## PUBLICATIONS TECHNIQUES

## BULLETIN DE GARANTIE

Bg99-01

| DATE : Janvier 1999  | SECTION : 22, Climatisation |

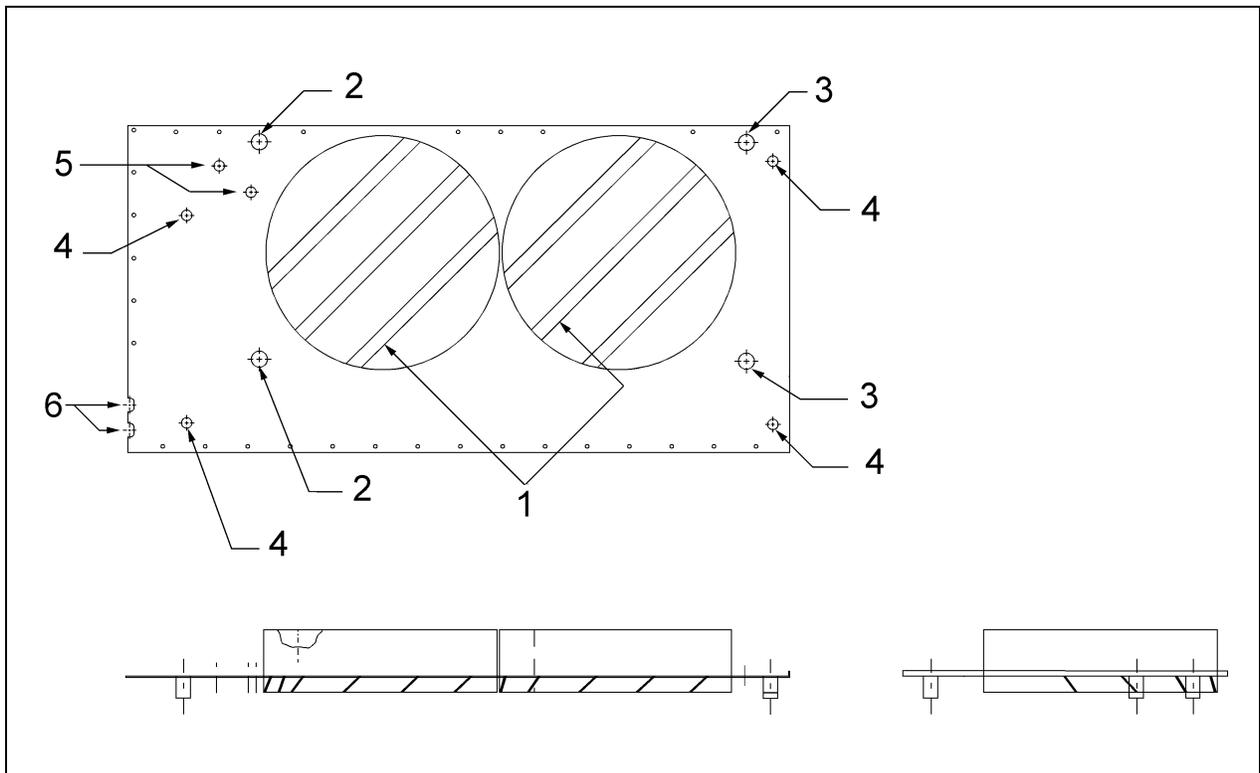
17. Nettoyer à l'aide de Sika 205 le pourtour de l'ouverture du plancher, du côté intérieur du compartiment. Venir ensuite asseoir le nouveau panneau de fond #213948 (figure 6) par-dessus les supports

24. Placer les ensembles moteur-ventilateur dans les logements cylindriques (figure 6, élément 1) du nouveau panneau de fond. Fixer les moteurs à leur base verticale (figure 7, élément 1). Au besoin, utiliser les pièces d'écartement #283482 avec leurs rondelles, vis et écrous (#500441, #502528 et #502744) pour aligner correctement les ventilateurs dans les logements cylindriques.

25. Installer le support #452918 du réservoir de stockage (figure 8) dans les deux trous percés dans le panneau de fond (figure 6, élément 5), à l'arrière du compartiment. Utiliser la quincaillerie #502617, #500446 et #5001331.

**Figure 9 :** Intérieur du compartiment condenseur, après les modifications. (1) Réservoir de stockage ; (2) Pinces de retenue #504025 du filtre assécheur ; (3) Autocollants #402792 et #453066.

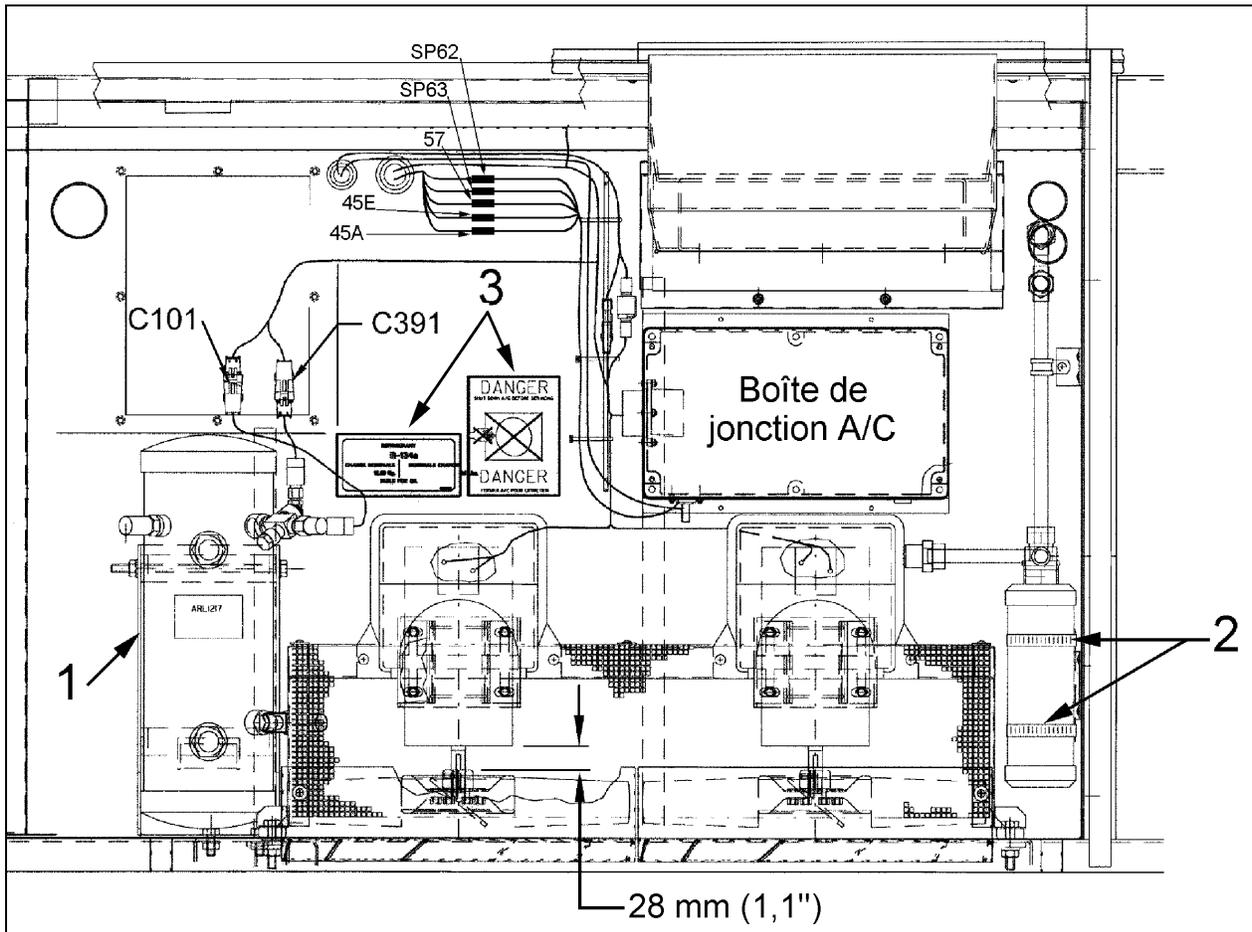
31. Fixer la nouvelle boîte de jonction A/C (#381785P) à la place de l'ancienne, tel qu'illustré à la figure 9. Installer ensuite sur la paroi avant du compartiment, la boîte contenant les disjoncteurs CB5 et CB9.

36. Apposer les autocollants #453066 et #402792, tel qu'illustré à la figure 9, élément 3.

**Figure 7 :** Aspect final de la boîte de jonction de l'air climatisé. Seules les nouvelles connexions sont présentées.

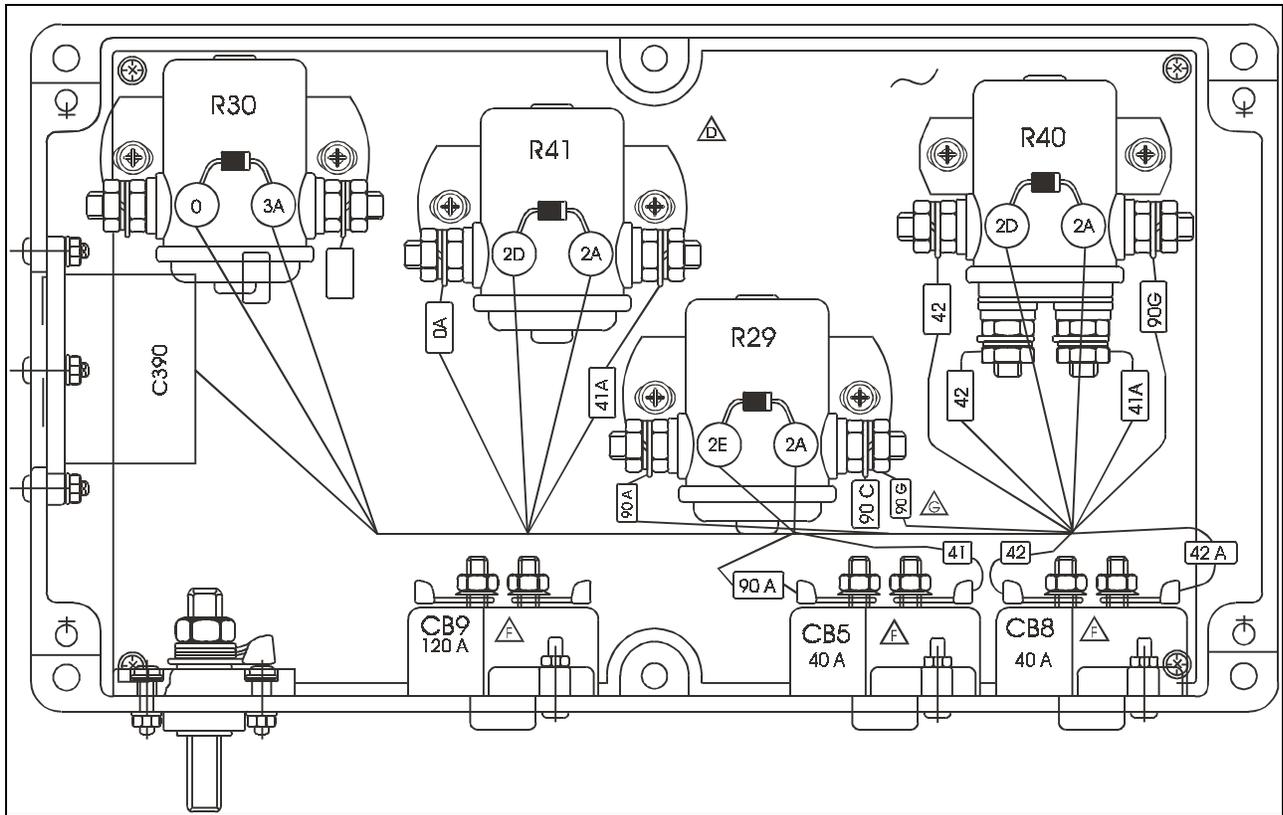
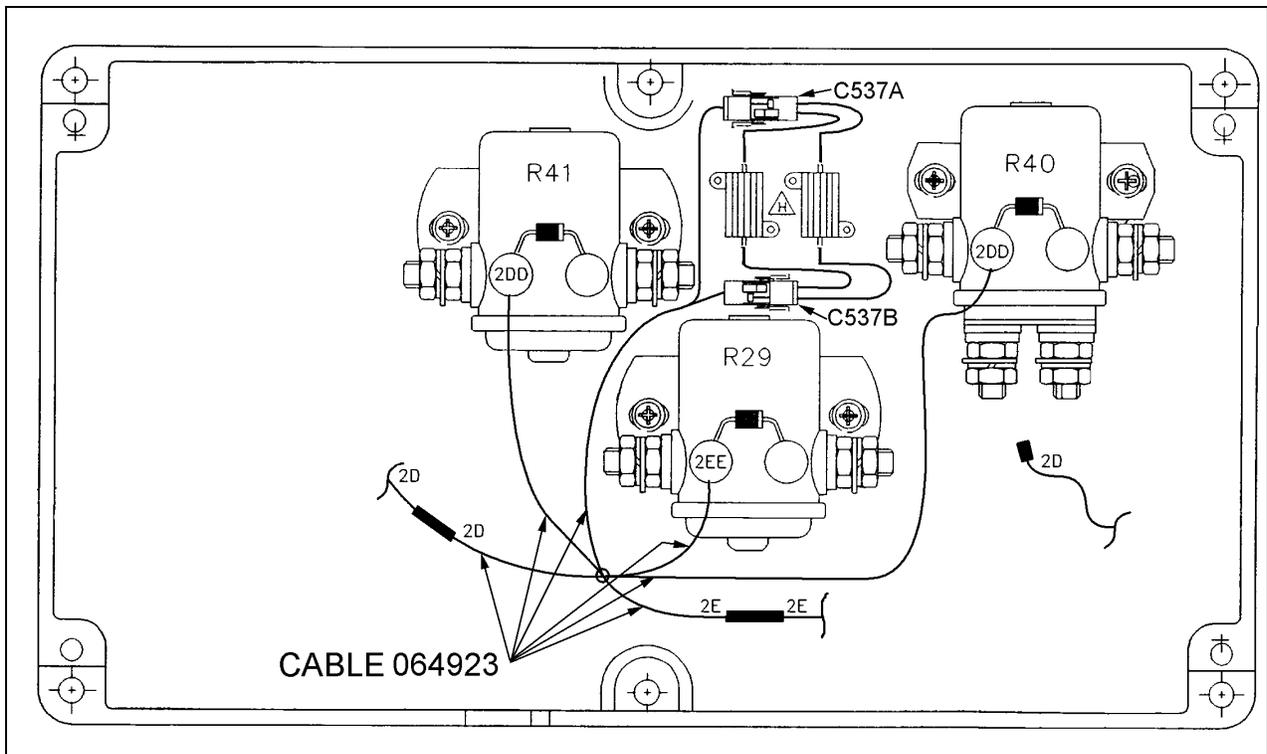
1. Ouvrir la porte du compartiment condenseur (figure 4) ;
2. Localiser la boîte de jonction de l'air climatisé (figure 5), à la droite du compartiment condenseur. Enlever le couvercle de cette boîte ;
3. Enlever le fil 2D branché sur chacun des relais R40 et R41 et enlever le fil 2E connecté au relais R29. Couper la cheville de ces fils et les dégainer sur une longueur de 1 cm (3/8 po) ;

4. Isoler l'extrémité du fil 2D qui était branchée au relais R40 en y insérant une gaine thermorétractible puis en la chauffant ;
5. Quant à l'extrémité du fil 2D qui était branchée au relais R41, l'insérer dans la gaine du fil 2D du câblage #064923. Sertir et chauffer. Faire de même avec l'extrémité du fil 2E, mais en le branchant cette fois dans la gaine du fil 2E ;
6. Brancher les fils 2DD du câblage 064923 sur les relais R40 et R41, tel que présenté à la figure 7 ;
7. Brancher le fil 2EE du câblage 064923 sur le relais R29, tel qu'illustré à la figure 7 ;
8. Fixer les deux résistances au-dessus du relais R29 avec les vis fournies à cet effet, tel qu'illustré à la figure 7. Brancher ensuite les résistances aux connecteurs C537 A et B.

figure 3 : localisation du nouveau module de correction

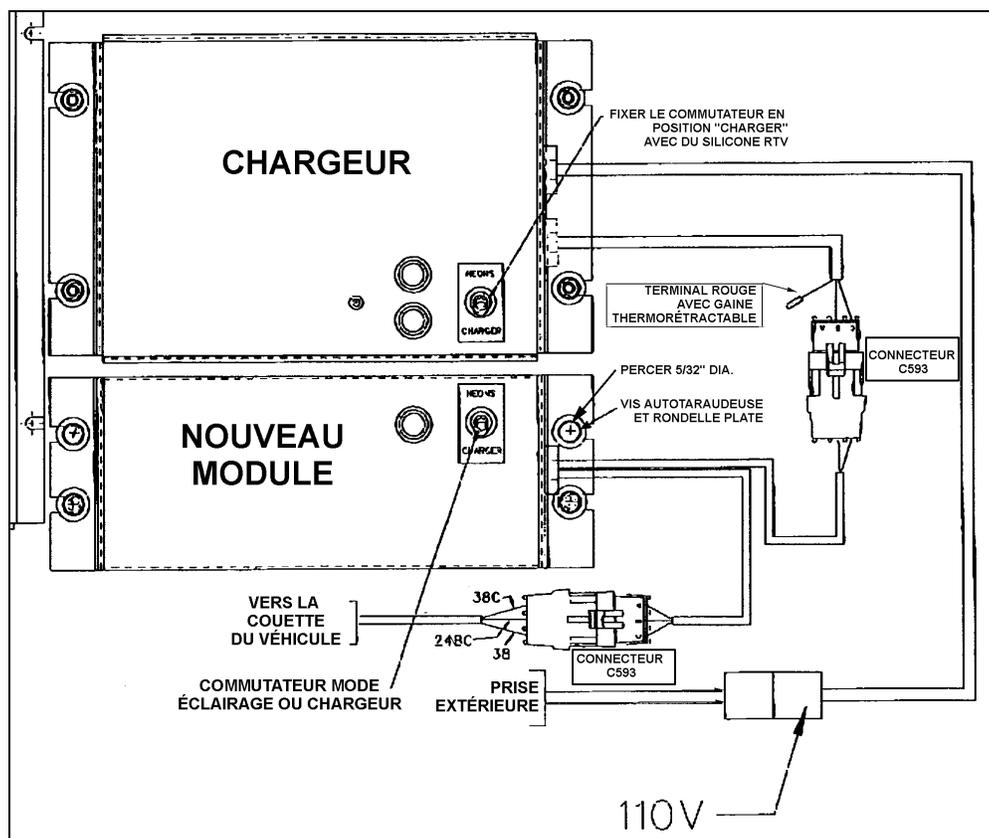
3. Placer le nouveau module de correction à un minimum de ½" au-dessous du chargeur. Percer 4 trous de diamètre 5/32" dans la paroi et fixer le module à l'aide de 4 vis autotaraudeuses 10X3/4" et 4 rondelles plates. (figure 3).

4. Retirer le conducteur rouge 38C du connecteur C593 à la sortie du chargeur et l'isoler avec une gaine thermorétractable, puis rabattez-le sur le fil avec du ruban isolant (figure 3).
5. Fixer le commutateur à levier du chargeur en position "charger" avec du silicone RTV (figure 3).
6. Raccorder les connecteurs C593 du chargeur et du nouveau module (figure 3).

Figure 3 : relocalisation du régulateur de voltage

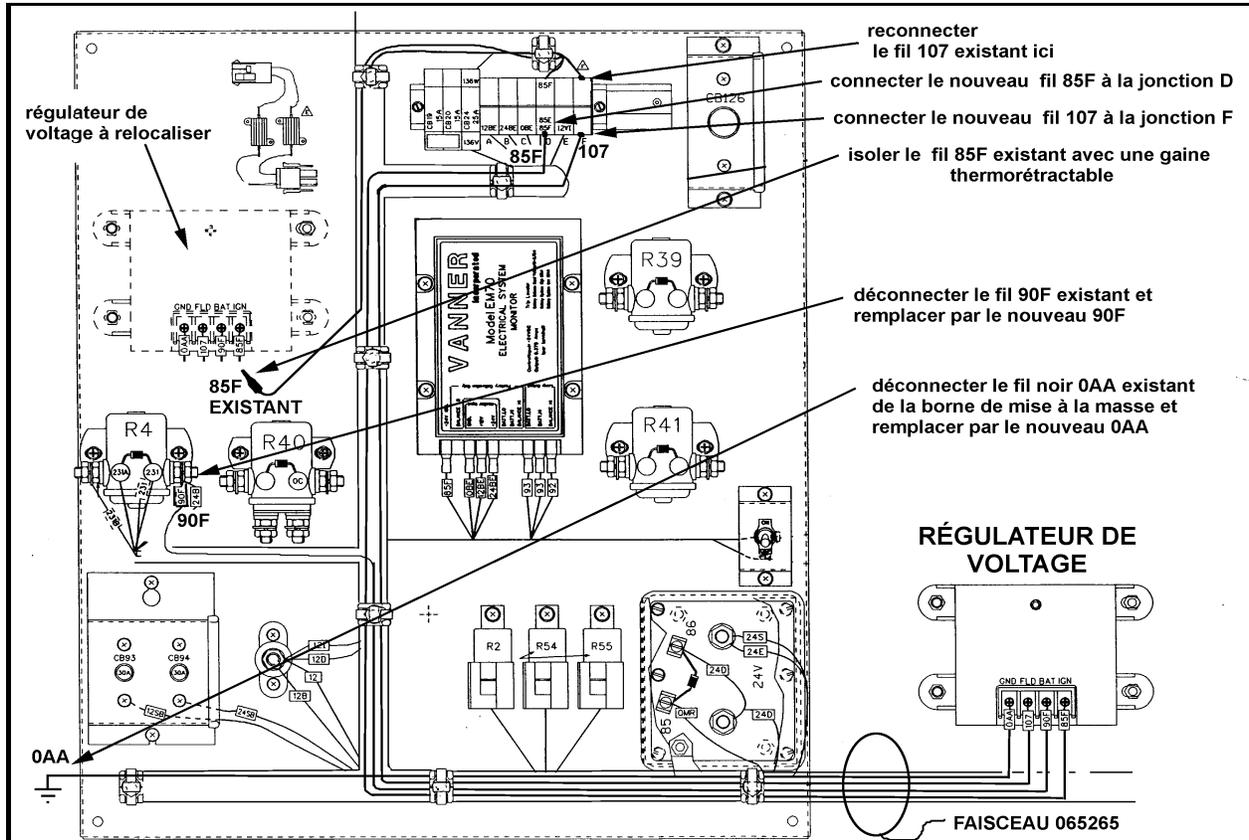
- Localiser le régulateur de voltage Delco Remy sur le panneau du fond (figure 3).
- À l'aide d'un tournevis plat, déconnecter les 4 fils aux bornes du régulateur. Ces fils sont identifiés OAA, 107, 90F et 85F (figure 3).
- Déconnecter l'autre extrémité du fil OAA de la borne de mise à la masse (ground) et retirer ce fil de la couette en ouvrant les attaches (figure 3).
- Reconnecter la cosse à anneau du fil 107 existant à la jonction F de la plaque à bornes (figure 3).

10. Connecter le nouveau faisceau de fil # 065265 aux bornes du régulateur de voltage. Pour ce faire, utiliser l'extrémité du faisceau où tous les connecteurs de type cosse à anneau sont de la même grosseur. Connecter les fils de la façon suivante : fil 0AA sur la borne GND, fil 107 sur la borne FLD, fil 90F sur la borne BAT, fil 85F sur la borne IGN (figure 3).

11. Connecter l'autre extrémité du fil 0AA à la borne de mise à la masse (figure 3).
12. Connecter l'autre extrémité du fil 107 à la jonction F de la plaque à bornes (figure 3).

Figure 13: plaque de montage des relais

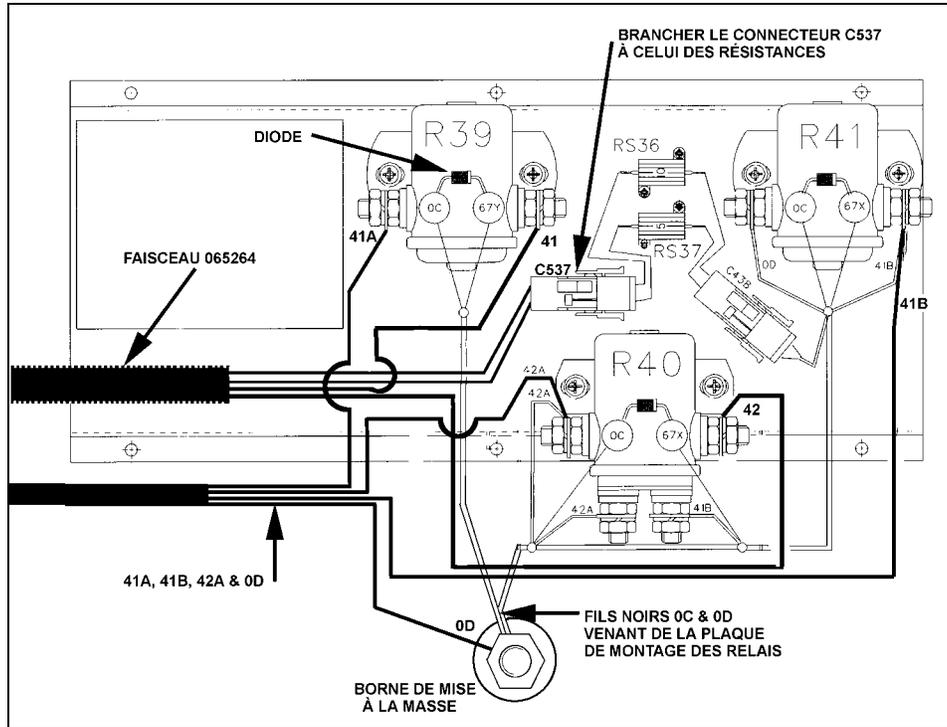
20. Remettre une attache de nylon autour de la gaine étanche du passe-fils.
21. Brancher le connecteur C537 du faisceau # 065264 à celui des résistances sur la plaque de montage (figure 13).

22. Raccorder les fils 41 & 42 du faisceau # 065264 aux bornes des relais R39 & R40 tel que sur la figure 13.
23. Raccorder les fils noirs 0C & 0D de la plaque de montage à la borne de mise à la masse (figure 13).

25. Couper les fils 41A, 41B & 42A à la longueur requise, poser les cosses à anneau et les gaines thermorétractables puis connecter ces fils aux bornes des relais R39, R40 & R41 tel que sur la figure 13.

26. Fixer tous les fils avec des attaches de nylon et fixer un des deux attaches de câbles (figure 14).
27. Assurez-vous que les diodes ne soient pas en contact avec le boîtier des relais (figure 13).
